Merknadsrapport

Rv. 7 Kvisla, Røo - Årset

Planid: 3044_4238

26. mai 2023

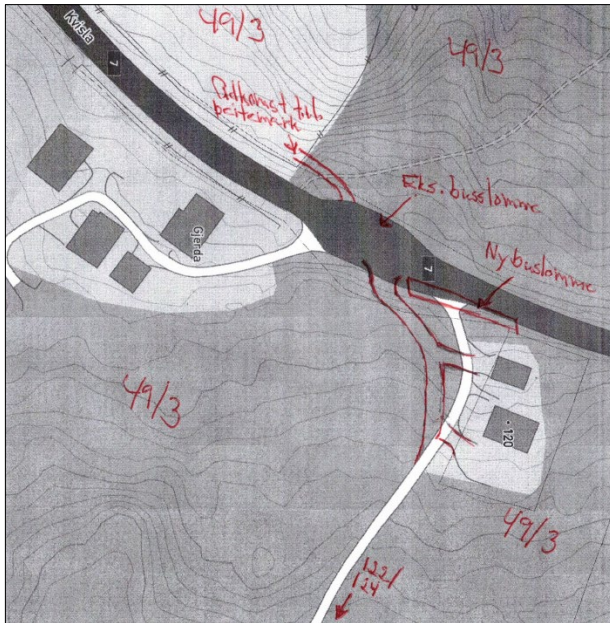
Det blir ikke aktuelt å legge avkjøring fra Rv.7 for Kvisla 120, 122 og 124 rett vest på min eiendom og inn mot min hage og gardstun slik utkast til planen viser der de skal benytte deler av min veg. Dette vil forringe min eiendom og daglige opphold som ikke vil bli akseptert både med generende trafikkstøy og lysblending rett inn i stue og soverom.

Mitt klare krav er at min avkjøring til Rv.7 beholdes slik den eksisterer i dag etter mye arbeid og store kostnader utført i 1986 og i 2017 inkl. ny veg, jordvoll, planting og støyskjerming. Denne veg skal kun være adkomst til Gjerda gard.

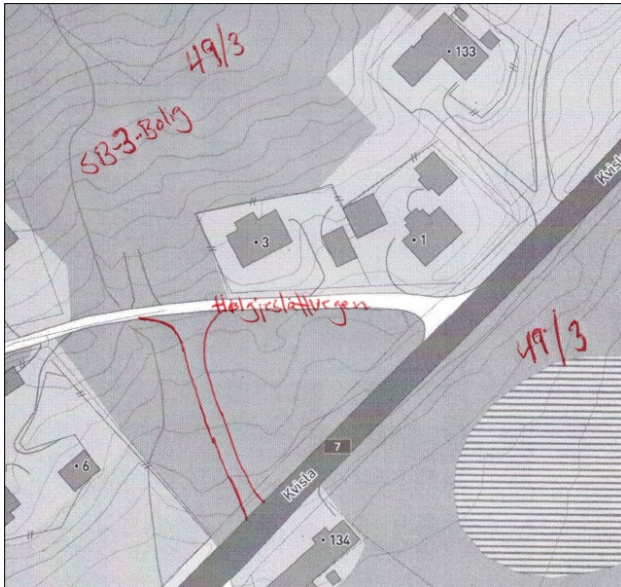
Vedr. ny avkjøring fra Rv.7 til Hølgjeslåttvegen må det være mulig å komme fram med tømmerbil også på denne vegen da tømmerlevering har vært og er aktuelt ut ifra denne veien og området. Ser ut som inntegnet kurve er alt for skarp for slik transport, og ber derfor om at ny løsning vurderes hvis grunneier av området aksepterer dette.

Vedr. stenging av avkjøring til Kvisla 131 og 133 som er en fritidsbolig og en bolig ber jeg om at disse må beholdes der de eksisterer i dag. Deres forslag som foreligger med ny adkomstveg over store deler av min eiendom 49/3 til disse adressene Kvisla 131 og 133 vil ha store konsekvenser. Deler av dette området er i nåværende Hol kommunes arealdelplan for 2014 – 2025 regulert til boligformål med benevnelse SB-3. Her har jeg hogd skog og forberedt med ny adkomst inn i tomteområde i fra Hølgjeslåttvegen. Hvis dette område skulle bli ervervet til ny adkomst for de to overnevnte eiendommer vil dette utløse betydelig kompensasjon i erstatning som tap av areal til dette formålet, og det er også to eksisterende vannbrønner i området + en borebrønn på eiendom Kvisla 131. Det fremgår også av deres planer at innkjøring til disse eiendommer i fra Hølgjeslåttvegen er inntegnet parallelt med den vegen jeg allerede har etablert.

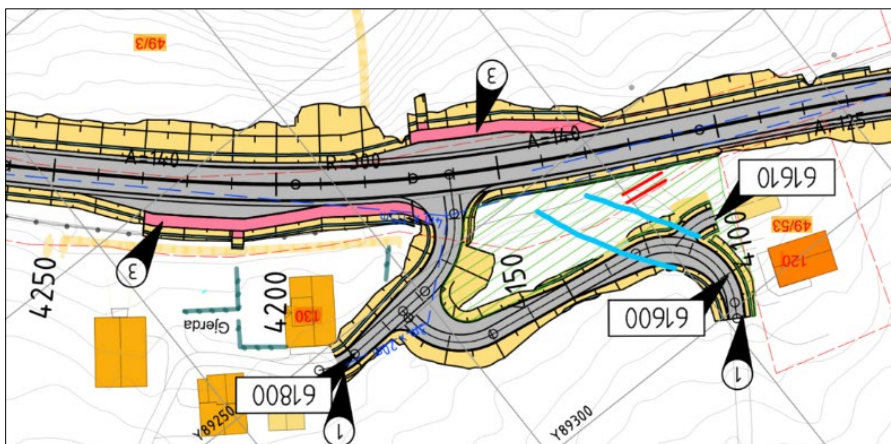
Den nye avkjøringen blir veldig vond for de som bor på Gjerda da vi lyser inn hele stua med lys når vi kjører opp til riksveien, og de svingene dere har tegnet inn der blir veldig kronglete når det skal ned eventuelle lastebiler og andre større kjøretøy sommer og vinter. Jeg kunne ønsket meg å ha fått avkjøring mellom eksisterende og midten av eksisterende busslomme.

Når det kommer til den nye busslommen som er tegnet inn så skjønner jeg ikke hvorfor den er flyttet opp mot Geilo, det er virker mer logisk for meg å ha den på

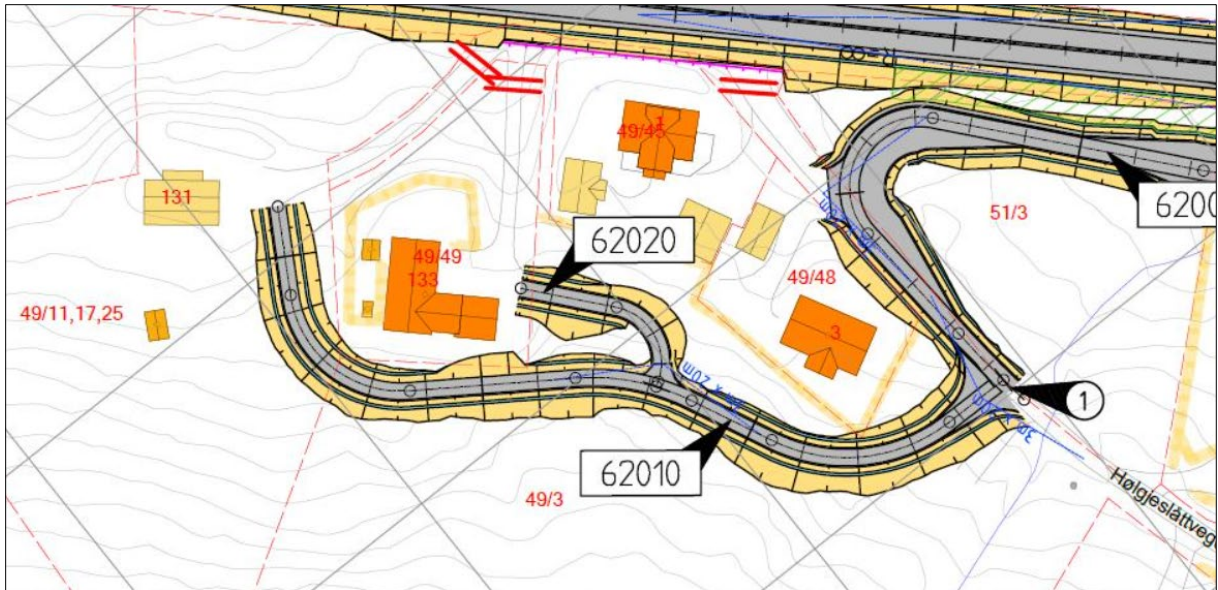
- Planlagt veg 62010 er prosjektert rett ovenfor eller i samme område som vår vannbrønn.
- Innkjøring 62030 til Hølgjeslåtvegen 1 er planlagt på vår tomt. Ønsker at innkjøring blir planlagt slik at det ikke er til hinder for parkering. Det ligger også er drenerør fra bolig og garasje i planlagt innkjøring

Vi har ansvar for å opprettholde vanntilgangen til din bolig. Vi vil derfor under byggeplanleggingen sørge for å kartlegge og iverksette nødvendige tiltak på din eiendom for å sikre vanntilgangen.
